PRODUKT	HOOFDGROEP	GROEP
P	7	76
BETR.		NO.
Stabilisatorstang		9
340/360		DATUM
		Aug. 85

Service Bulletin

WIJZIGINGEN 1986

Stabilisatorstang

A1

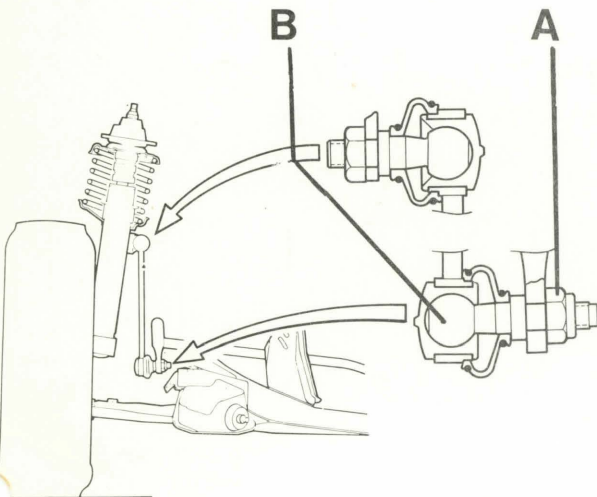
Met ingang van modeljaar '86 is de bevestiging van de stabilisatorstang gewijzigd. Deze wordt nu m.b.v. een pendelstang met de voorpoot verbonden.
